新竹縣政府工程查核代表照片表

拍攝日期：113.04.18

工程名稱：公二及公兒四新建公廁工程

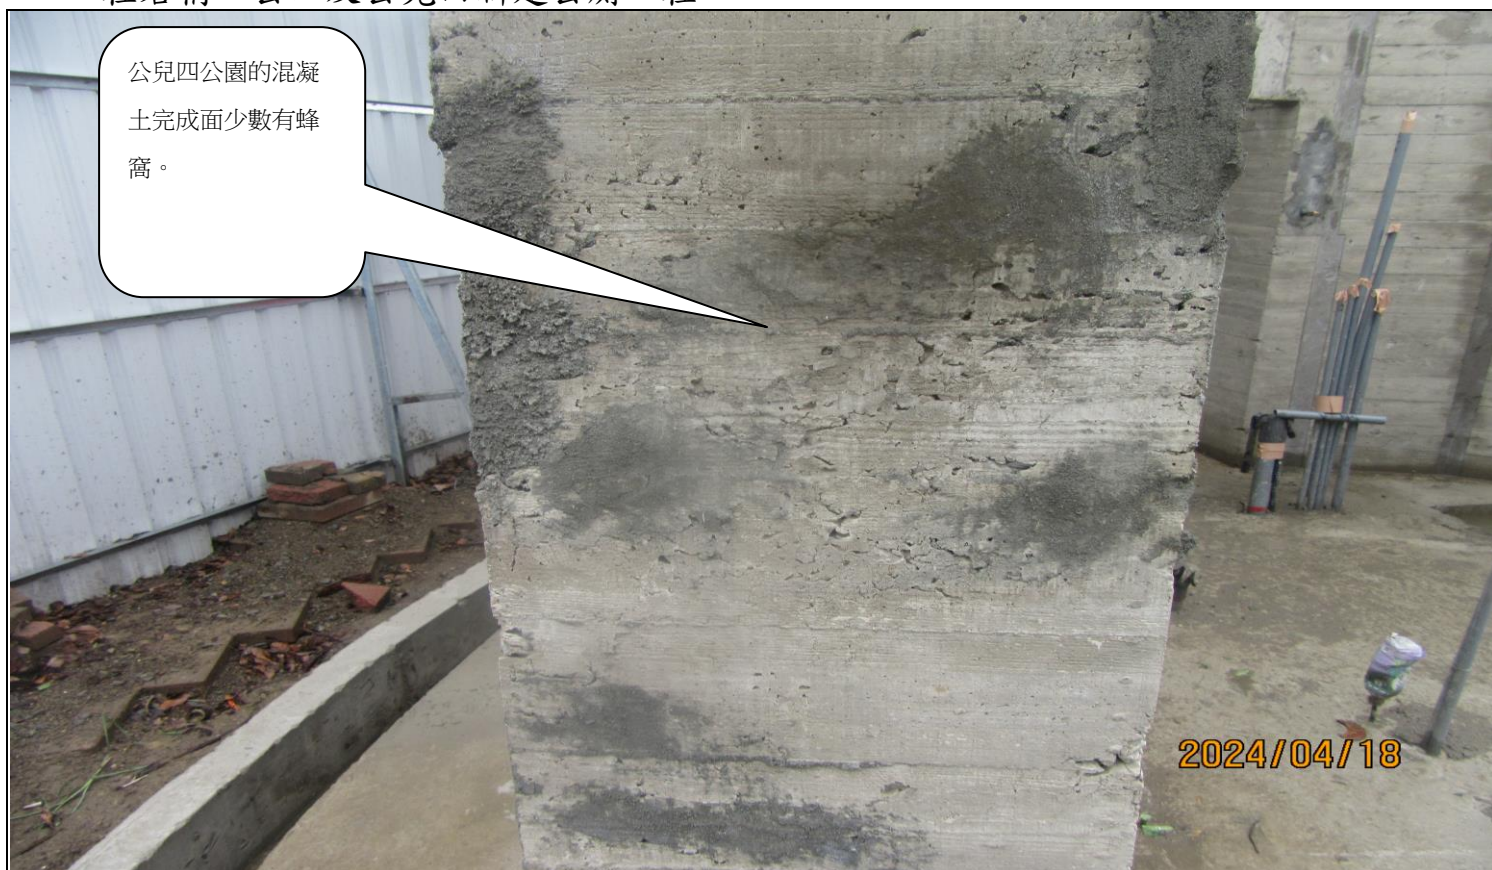
公兒四公園的混凝土完成面少數有蜂窩。

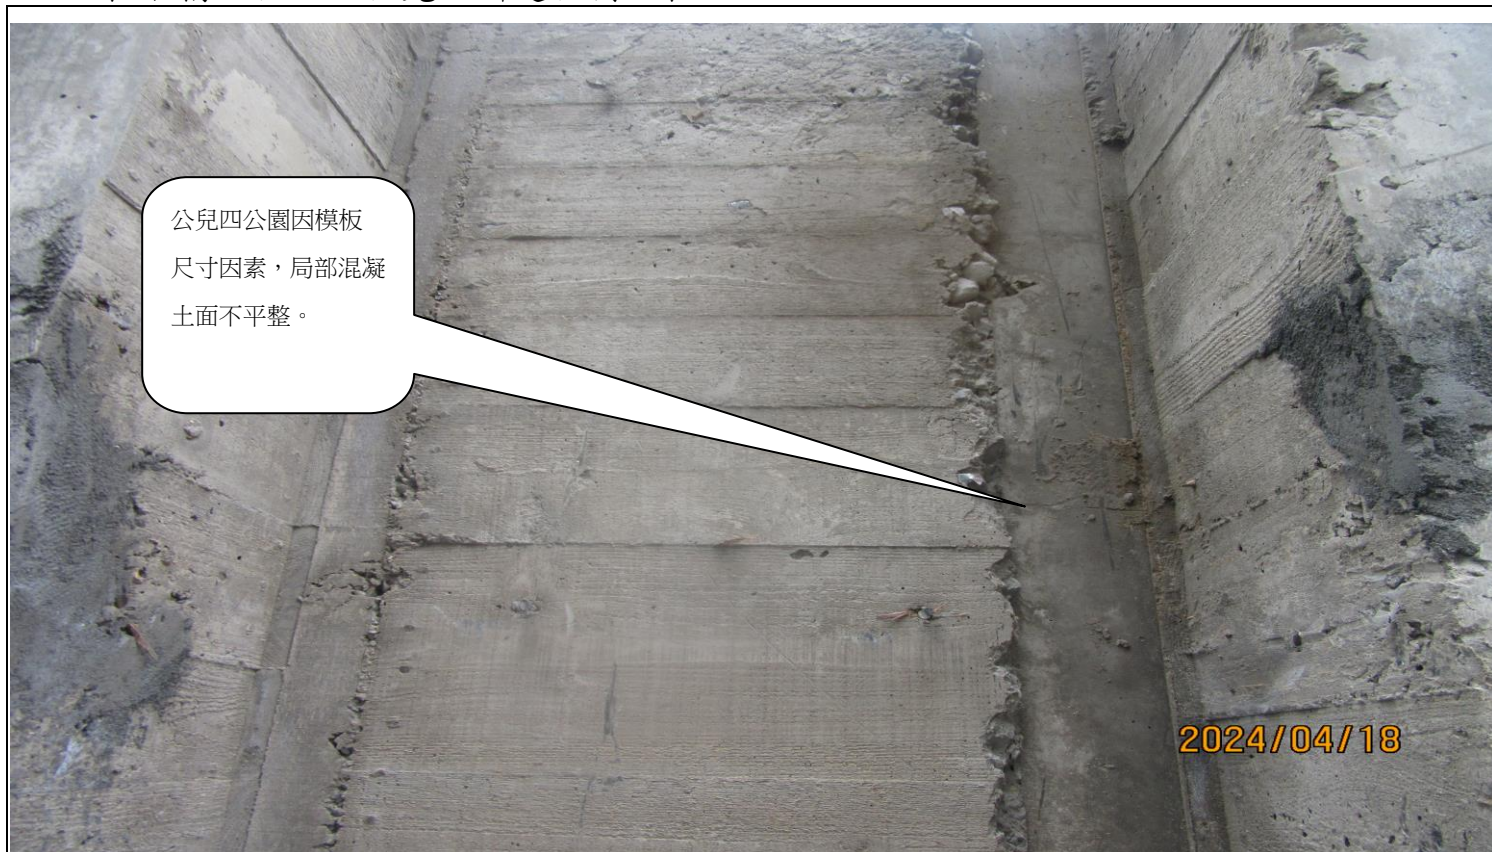
公二公園水溝牆混凝土有拆模損壞情形。

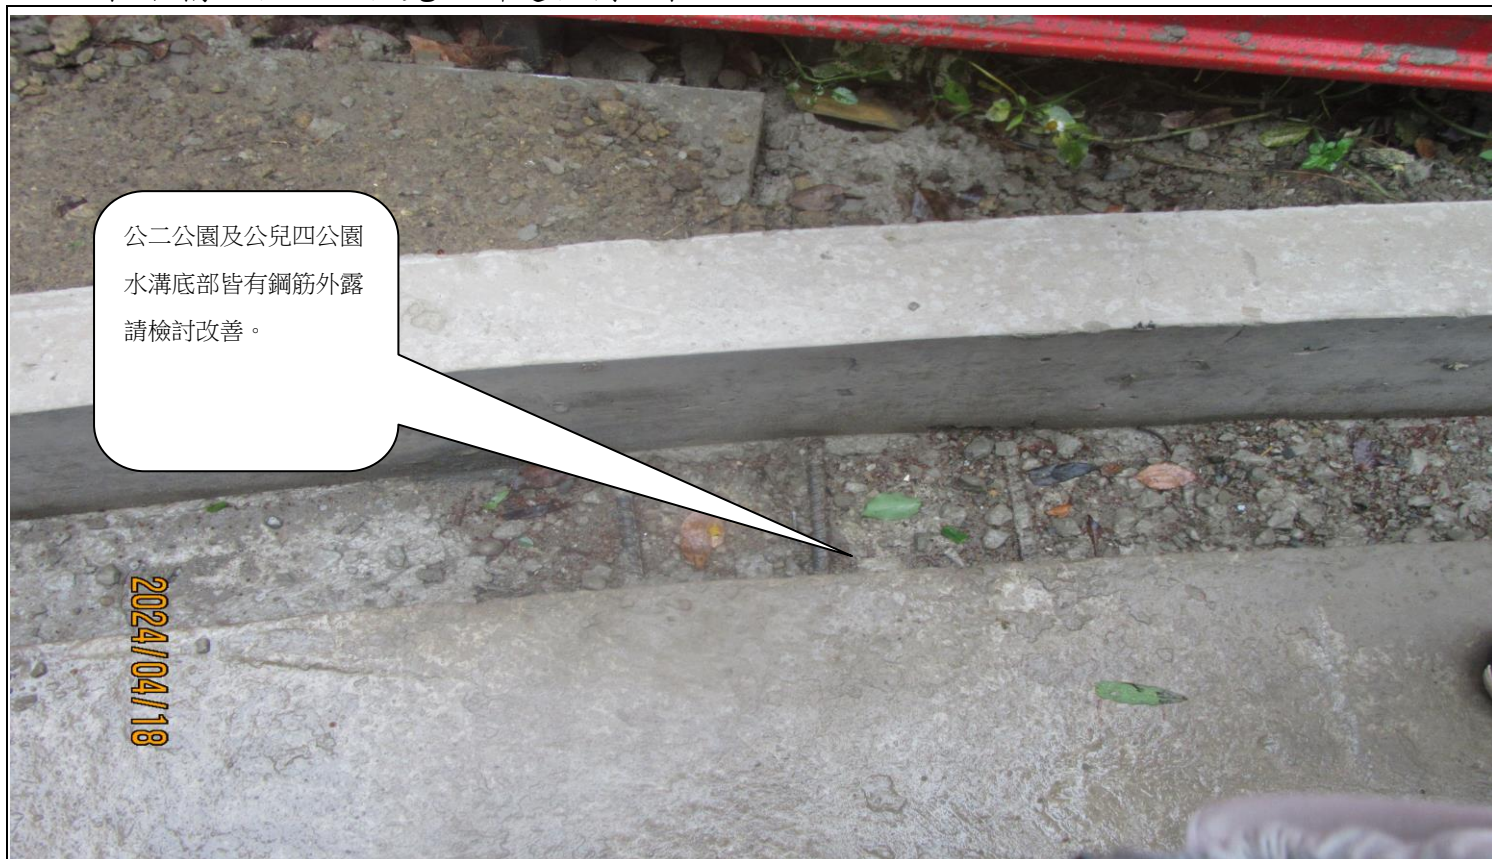
公二公園：背面走道混凝土澆置不足至混凝土保護層不足。

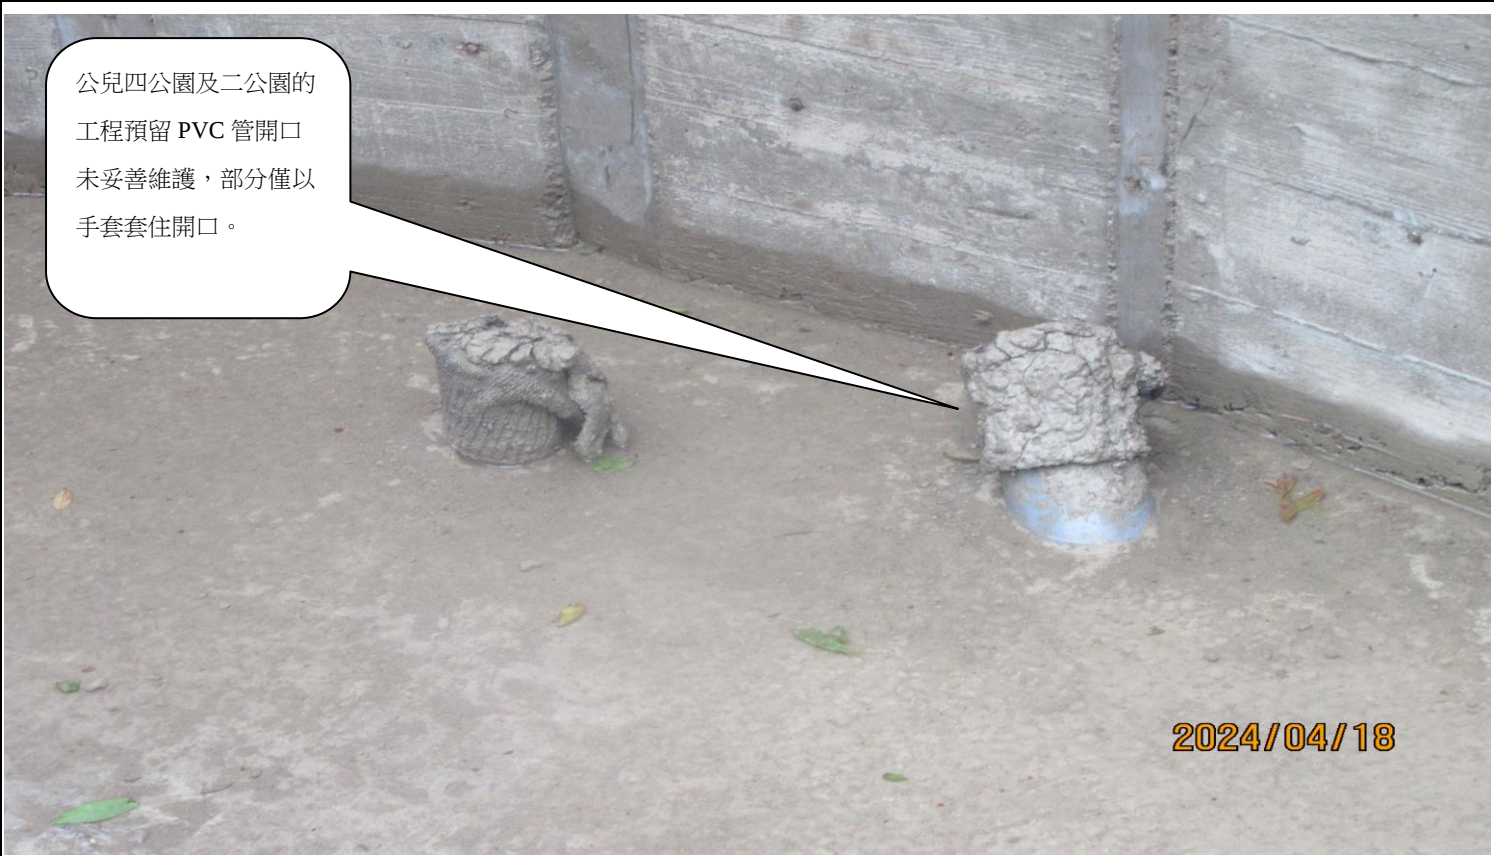
公二公園及公兒四公園水溝底部皆有鋼筋外露請檢討改善。

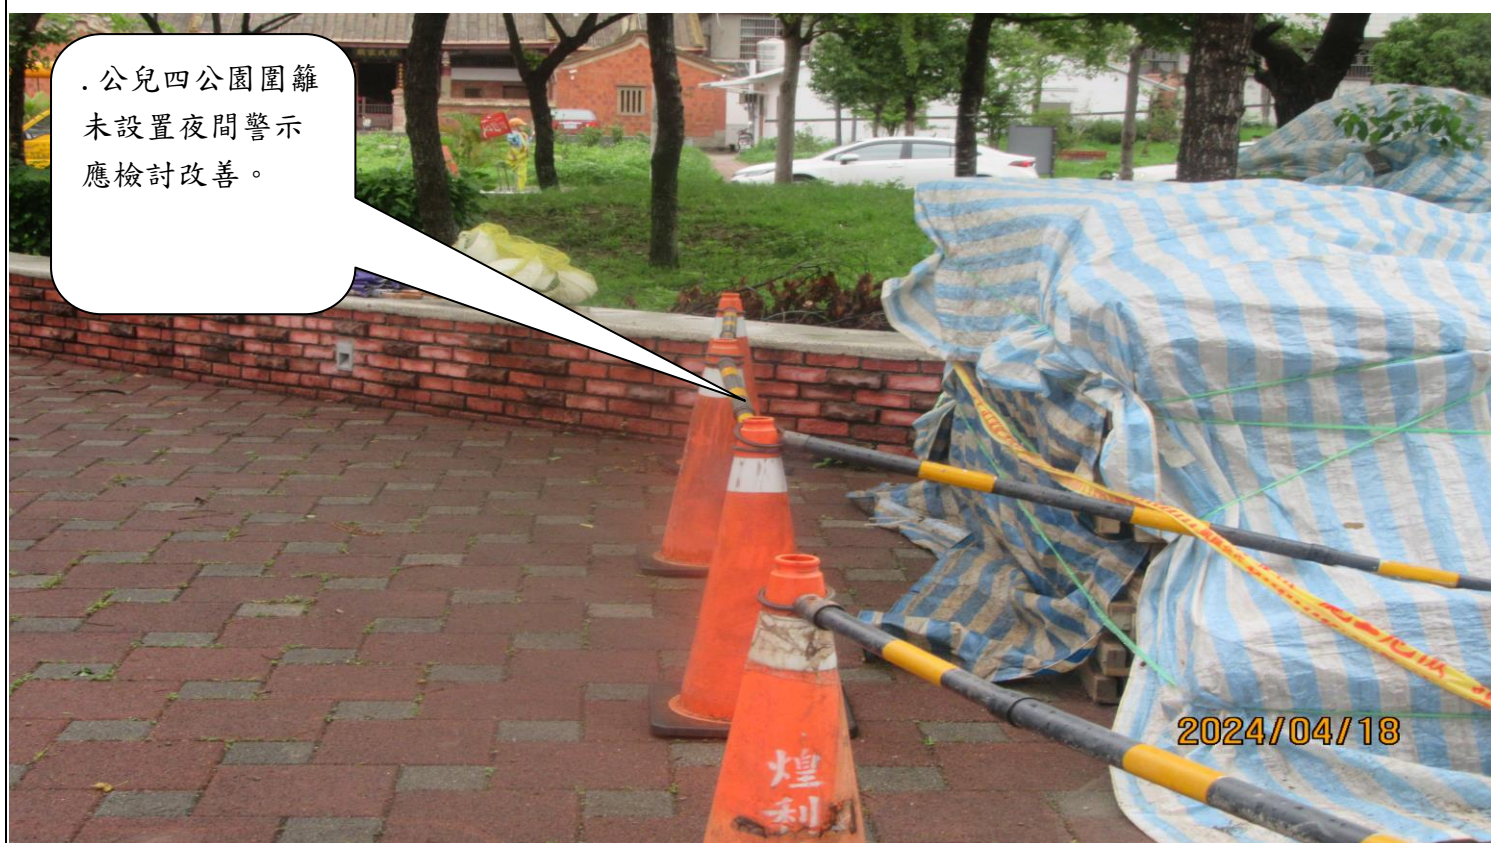
. 公兒四公園圍籬未設置夜間警示應檢討改善。
